**Stellungnahme im Verfahren zur
Raumverträglichkeitsprüfung
für den Nordteil der
„Ostniedersachsenleitung“ (ONiL Nord)**

**Campus Stiftung für nachhaltige, zukunftsfähige sowie
regionale Entwicklung und Bildung und
Campus Lüneburg e.V.
Wichernstraße 34, 21335 Lüneburg**

**RegioConsult.
Verkehrs- und Umweltmanagement**

Februar 2024

Abbildung 3: Umspannwerk Raum Lüneburg

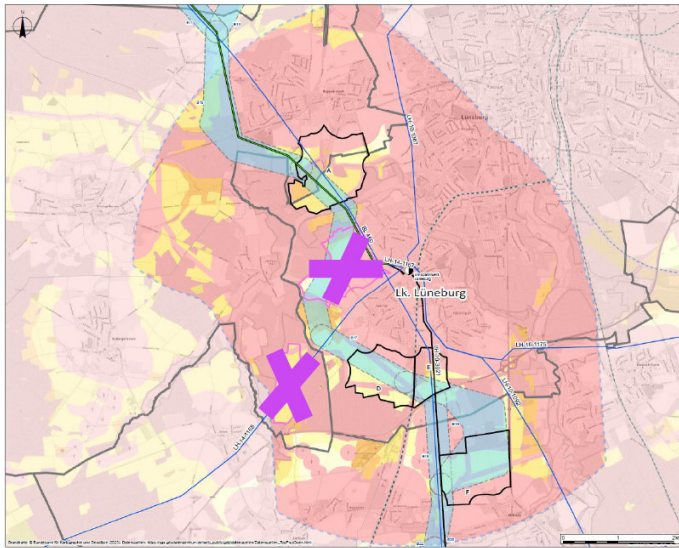
In der Karte, die die Grundlage für die Abstimmung des Untersuchungsrahmens war, ist außerdem der Suchraum B für das Umspannwerk nicht dargestellt, **die Suchräume B und C werden als nicht ernsthaft in Betracht kommend dargestellt** (vgl. Abb. 3).¹⁴ Bereits vor der Telefon-/Videokonferenz hatte Tennet erkannt, dass dieser Suchraum aufgrund der Nähe zum Bebauungsplan Nr. 182 „Rettmer Nord“ nicht geeignet ist. Denn der Aufstellungsbeschluss für diesen B-Plan und die 89. Änderung des Flächennutzungsplans wurde schon am **23.04.2020** vom Verwaltungsausschuss der Hansestadt Lüneburg gefasst.

Abbildung 6: Übersicht der Planabschnitte A und B der RVP der Ostniedersachsenleitung (Abschnitt Nord)

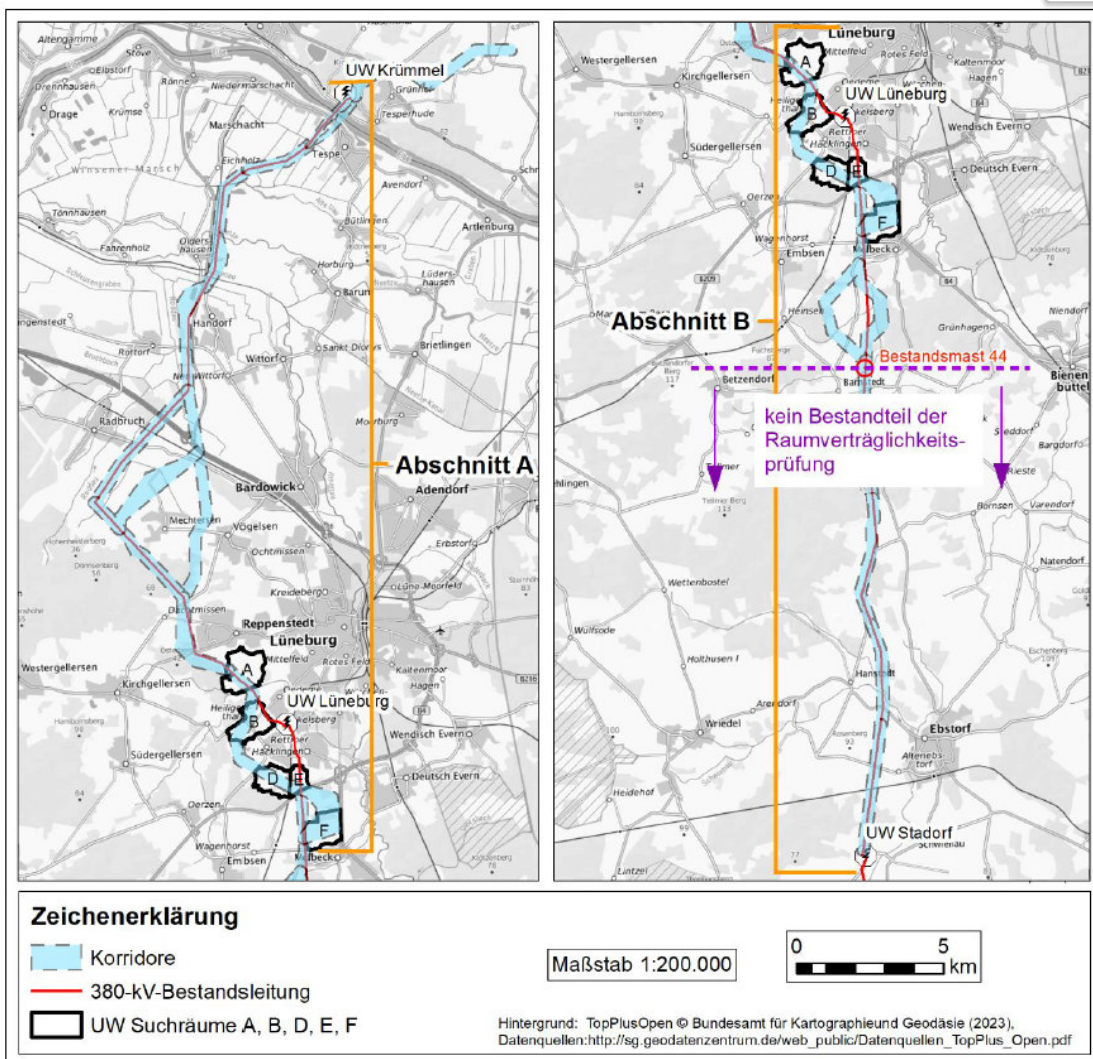
Dieser Aussage widerspricht der Darstellung der Planungsabschnitte und Korridore in der folgenden Abbildung. Denn ab Dachtmissen verlaufen die Korridore westlich der bestehenden Hochspannungsleitung. Dies ist grundsätzlich nachvollziehbar, da östlich davon die Entfernungen zu den Siedlungen zu gering sind. Aber es zeigt, dass der Erläuterungsbericht nicht mit der notwendigen Sorgfalt bearbeitet wurde.

Diese Aussage ist insofern überraschend, da aus der Abbildung 6 (s. oben) **eindeutig hervorgeht, dass keine Raumverträglichkeitsprüfung durchgeführt wurde**. Es stellt sich deshalb die Frage, auf welcher Grundlage diese Bewertung erfolgt ist.

Abbildung 10: Übersicht der UW-Suchräume und der angrenzenden Bestandsleitungen

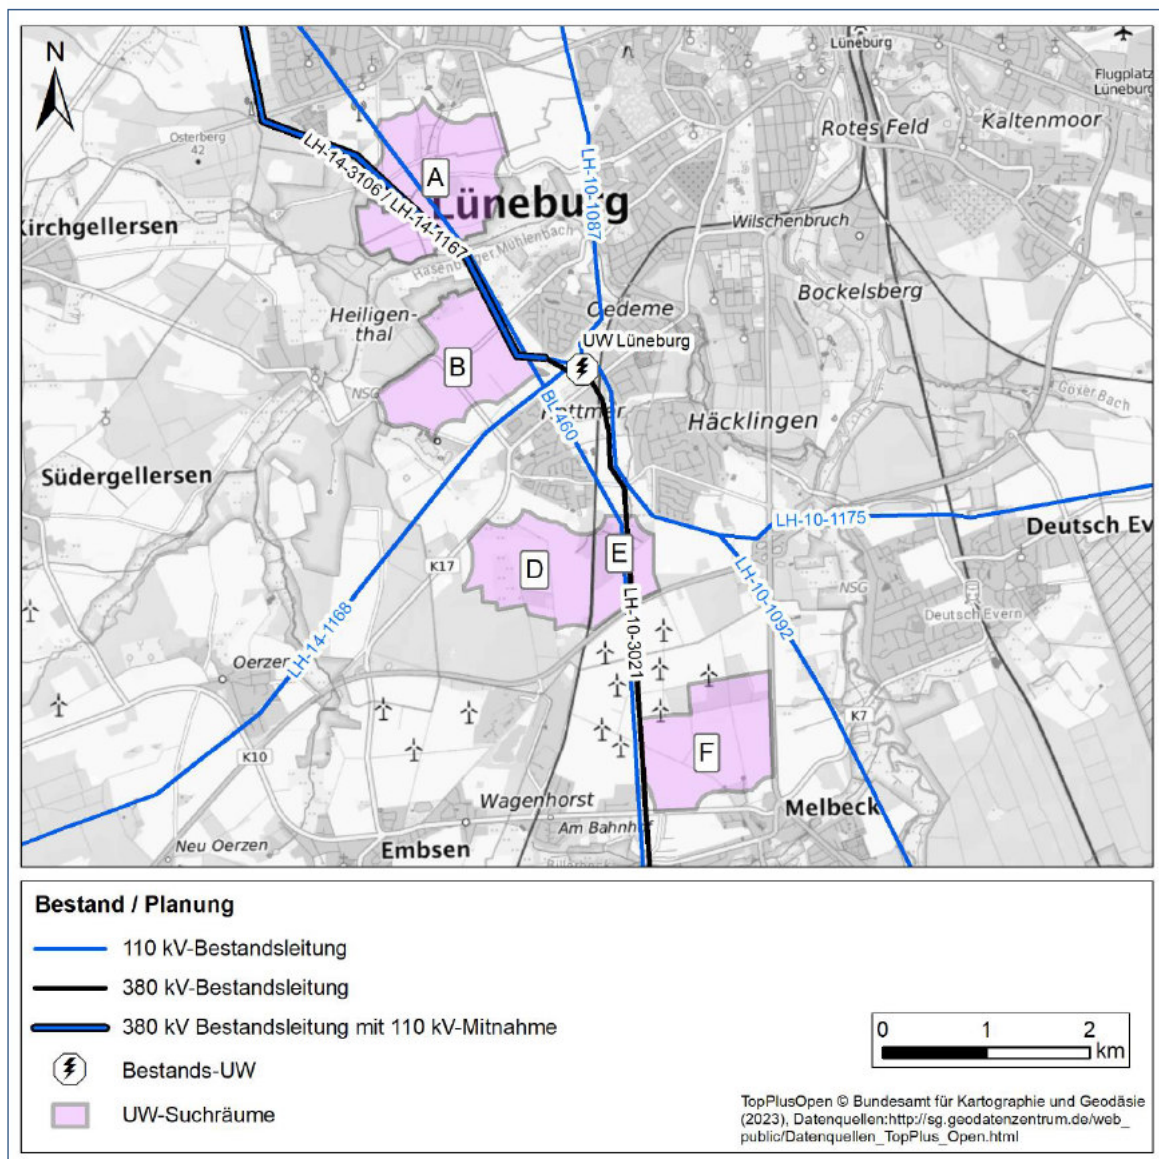
Aus Abbildung 10 wird anschaulich deutlich, dass die Abstandsregelung von 400m bzw. 200 m auch für die Ein- und Ausbindung der 380 kV-Freileitungen zu berücksichtigen ist. Dies bestätigt die bereits in Kapitel 4.2 vorgetragene Kritik, dass die Planungsleitsätze für das Umspannwerk angepasst werden müssen.

Abbildung 12: Anbindung UW-Standortalternative B

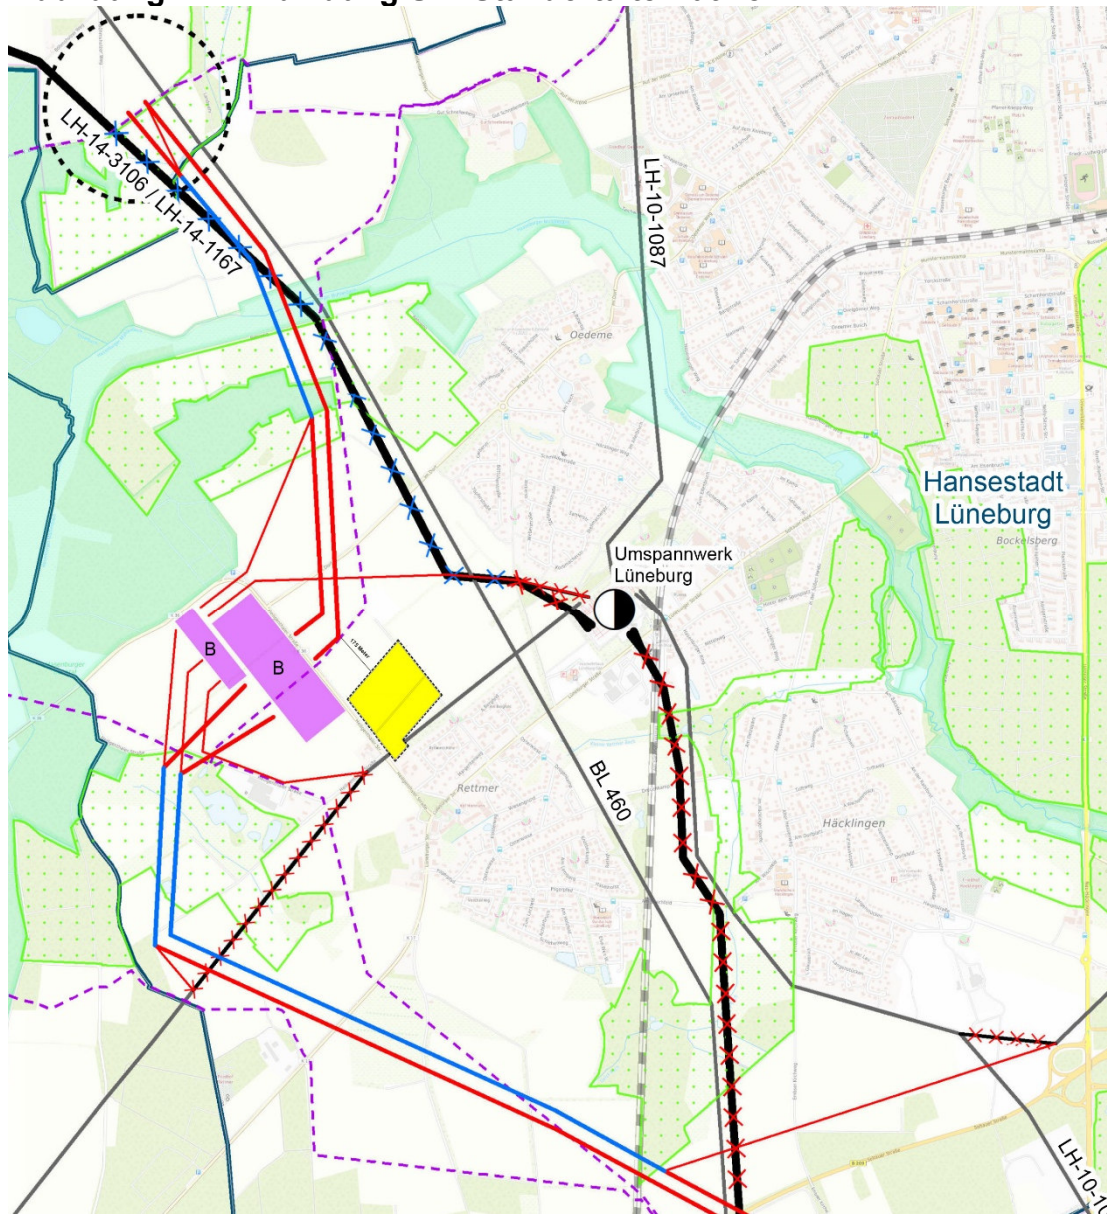
Ein weiteres Hindernis ist beim Standort B, dass eine unterirdische Gasleitung auf der Fläche verläuft (vgl. Abb. 12). Das muss im Rahmen der Abwägung berücksichtigt werden. Deshalb müsste die Gasleitung so verlegt werden, dass sie östlich der Flächen vorbeigeführt wird. Die Aussage im Erläuterungsbericht, dass dort *„ausreichend Platz“*⁴⁶ sei, übersieht, dass dies durch die Lage des B-Plans Nr. 182 „Rettmer Nord“ **nicht möglich** ist, weil die Gasleitung dann auf dem Gebiet des B-Plans verlaufen würde (vgl. Abb. 12). Außerdem ist zu prüfen, ob das Gaspumpwerk, das sich westlich des Hofs an den Teichen am Schnittpunkt der zwei Gasleitungen befindet, ebenfalls verlegt werden müsste.

Die Standortalternative wird im Erläuterungsbericht trotzdem als *„grundsätzlich umsetzbar“*⁴⁷ angesehen. **Diese Fehleinschätzung beruht darauf, dass der Bebauungsplan Nr. 182 „Rettmer Nord“ aus nicht nachvollziehbaren Gründen in diesem Kapitel des Erläuterungsberichts nicht berücksichtigt wurde**, obwohl er an anderen Stellen des Erläuterungsberichts genannt wird. Durch den B-Plan können die Abstandsregelungen des LROP nicht eingehalten werden und die Verlegung der Gasleitung ist nicht möglich. **Die Variante ist aus diesen Gründen so negativ zu bewerten, dass sie bereits im Zuge der Vorabschichtung hätte ausgeschieden werden müssen.**

Die nördlich des UW B neu zu errichtenden 380 kV-Freileitungen zur Ein- und Ausbindung würden den erforderlichen Abstand zum B-Plan Nr. 182 „Rettmer Nord“ von 400 m mit **nur 175 m deutlich unterschreiten** (vgl. Abb. 11 oben). Dort sind 56 Wohnungen und 50 Appartements geplant.

Abbildung 13: Anbindung UW-Standortalternative D

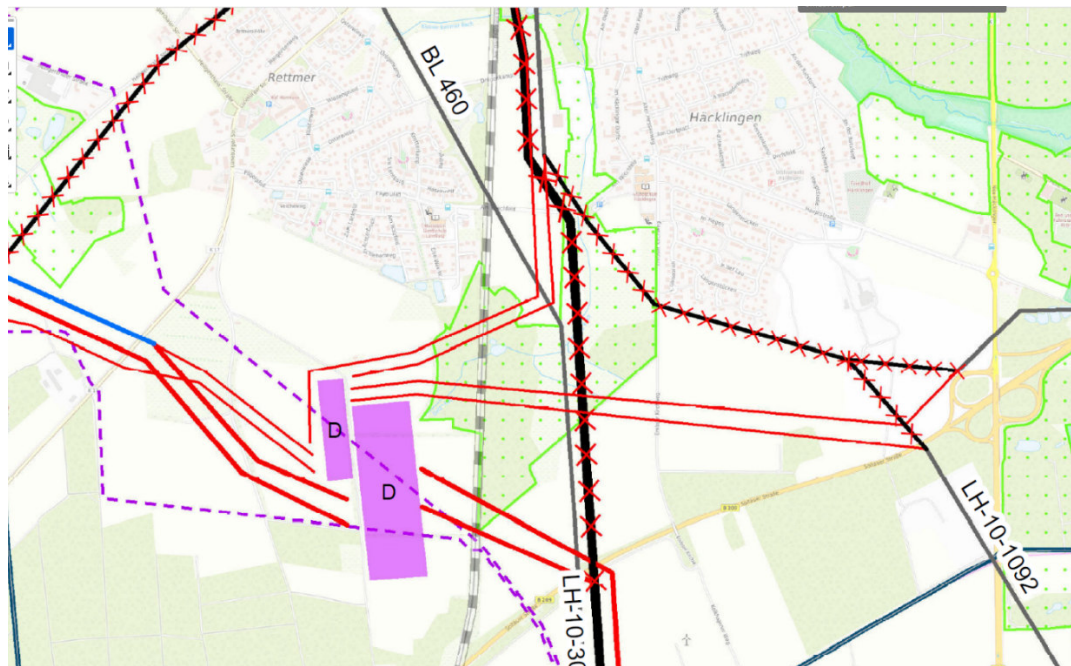
kV-Leitung vorgesehen ist nach Norden, könnte außerdem die Querung einer Gasleitung vermieden werden.

Die Entscheidung die Standortalternative D im Zuge der Vorabschichtung auszuscheiden, ist auch hier nicht nachvollziehbar.

Abbildung 14: Anbindung UW-Standortalternative F

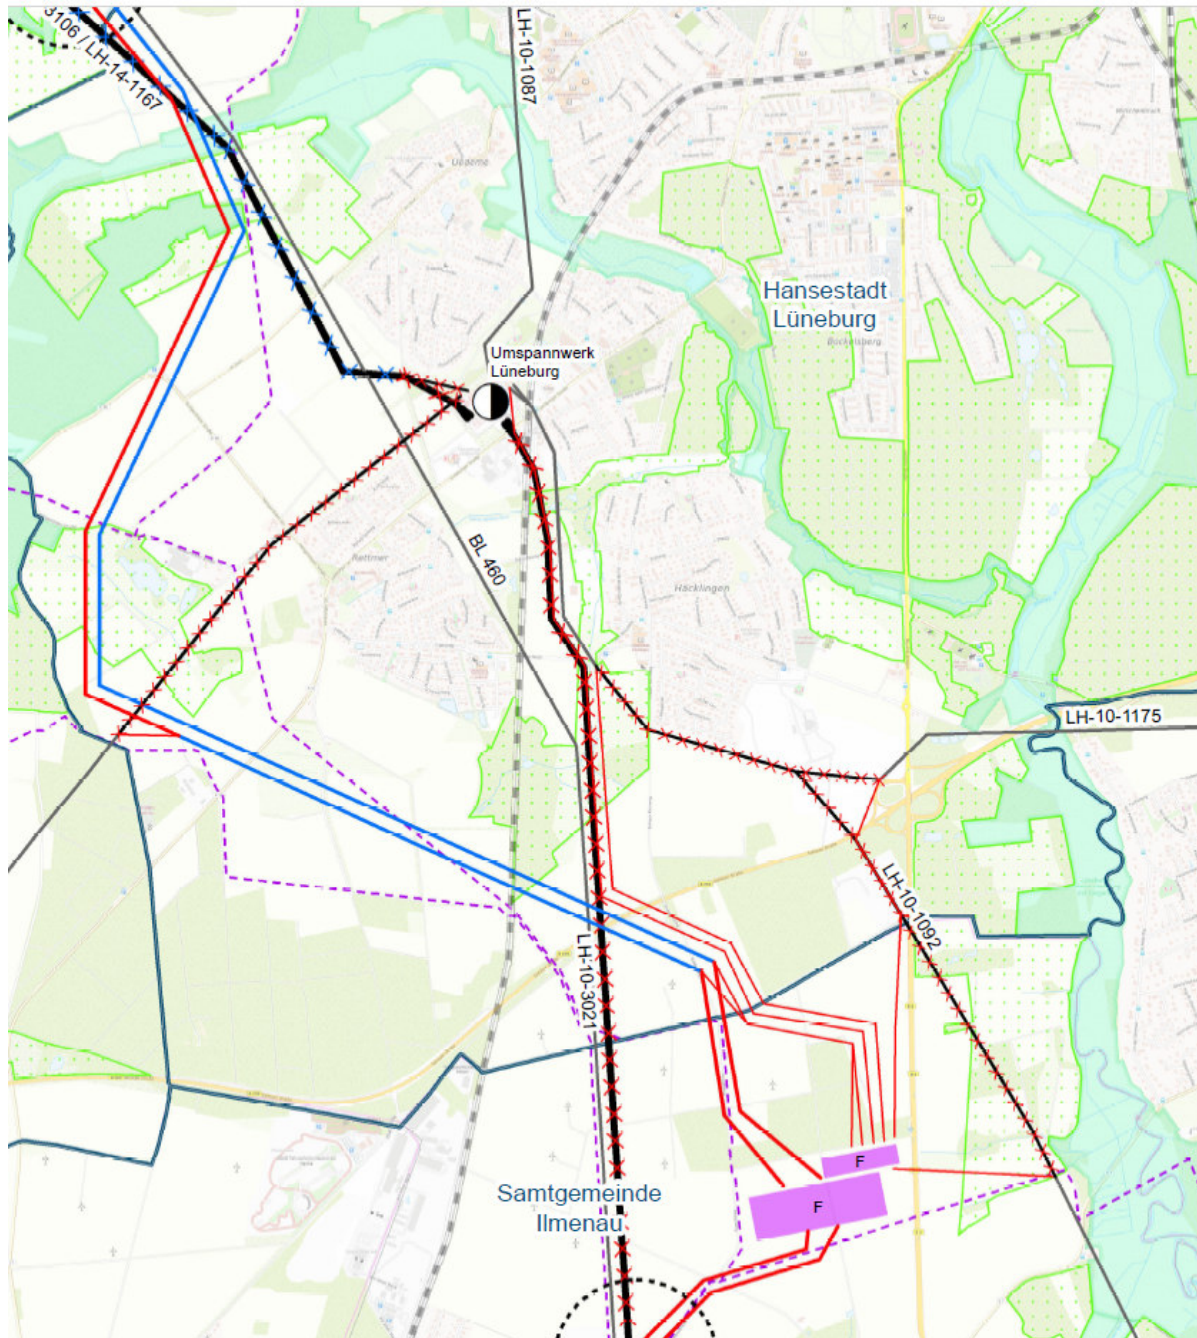
Das Umfeld des Standorts F ist östlich davon durch die in beide Fahrtrichtungen zweispurig ausgebaute B 4 und den Parkplatz an der B 4 vorbelastet. Nordwestlich davon besteht eine Vorbelastung durch die angrenzenden Windenergieanlagen.

Dieser Standort führt zu den längsten Neubaulängen (17,0 km) der 380 kV-Leitungen, aber auch zu den längsten Rückbaustrecken (6,7 km, vgl. Tabelle 3).
